# 実行計画の取組み状況および 指摘事項への対応について

平成23年4月25日

独立行政法人日本原子力研究開発機構

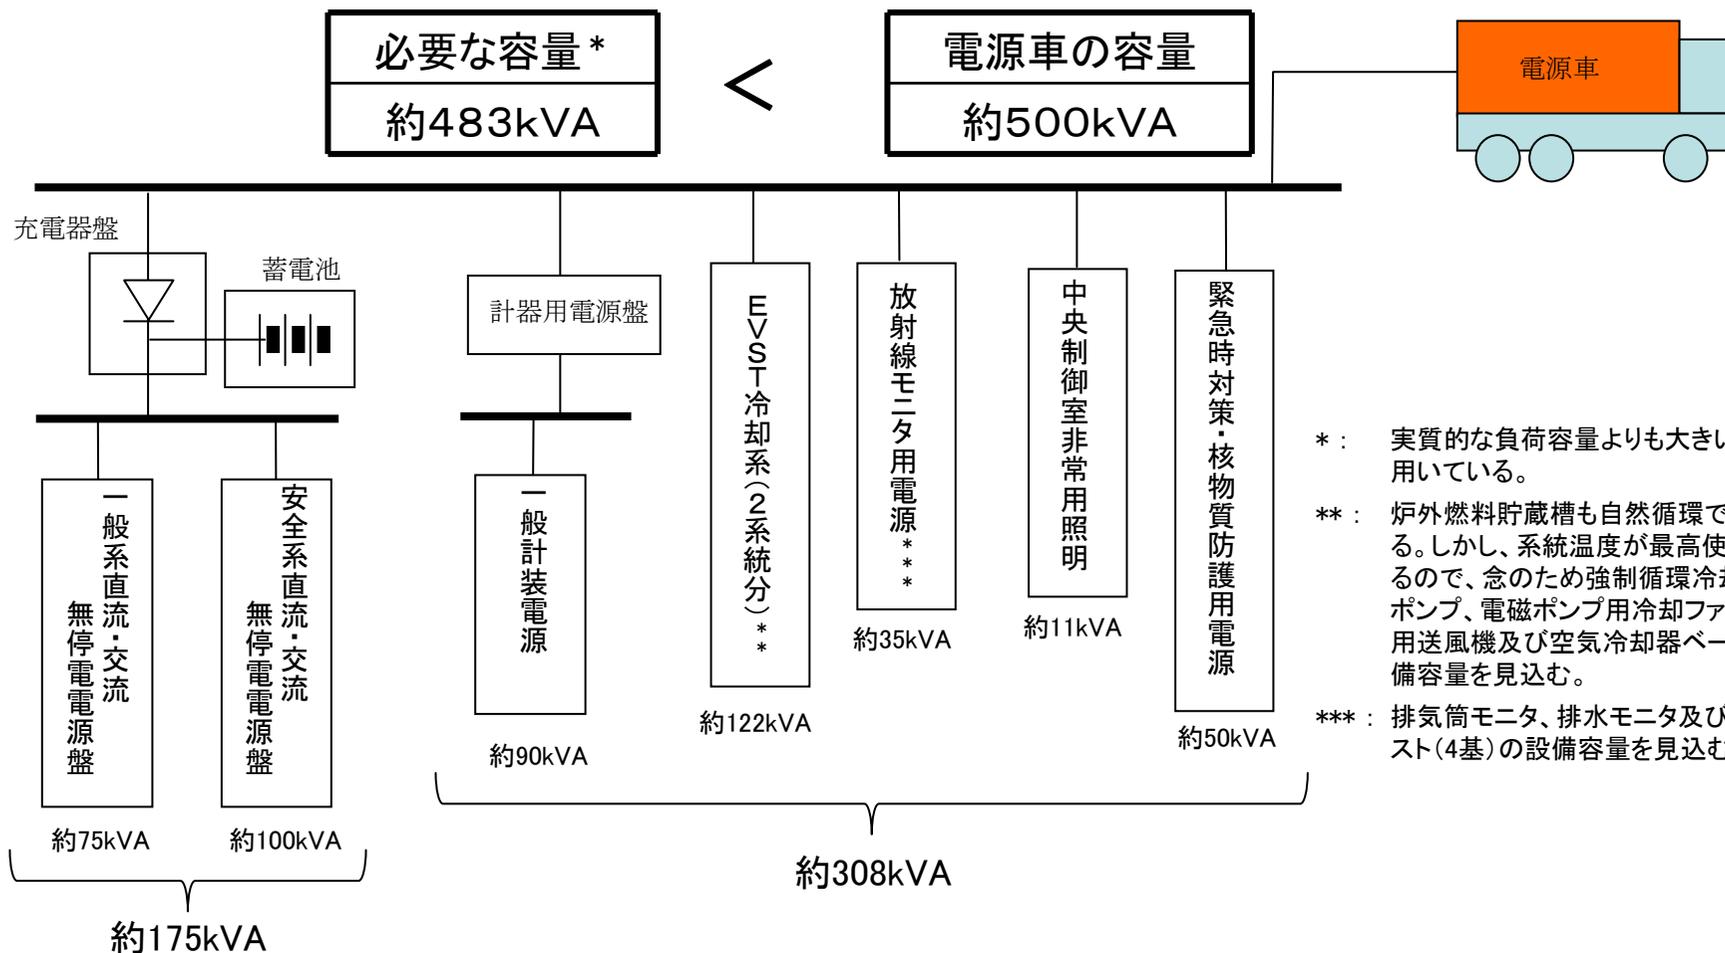
No.	指摘項目	回答 シート番号	
1	電源車の容量は必要十分か	6	第2回委員会
2	電源車の運転継続時間は	7	第2回委員会
3	消防ポンプの運転継続時間及び補給方法は	8	第2回委員会
4	電源車用のタンクローリの設置場所、消防ポンプの保管場所は。	9	第2回委員会
5	原子炉冷却設備の耐震性は大丈夫か	11	第2回委員会
6	燃料取扱建屋の耐震評価は大丈夫か	12	第2回委員会
7	受電設備、変圧器他の地震・津波対策は	14	第2回委員会
8	津波評価の検討状況は	15	第2回委員会
9	発電所における総合訓練の実施など、シナリオの充実を図っては	17	第2回委員会

全動力電源喪失時の炉心崩壊熱除去は、1次・2次主冷系及び補助冷却設備の自然循環（空気冷却）により実施可能であることから、動力電源を必要としない。  
 中央制御室にて原子炉の停止状態を監視（原子炉の中性子束、温度、液位やナトリウム漏えい監視、放射線モニタ監視など）するためなどに必要な電源を確保する。

電源車は中央制御室での停止状態の監視などに必要な容量を有している
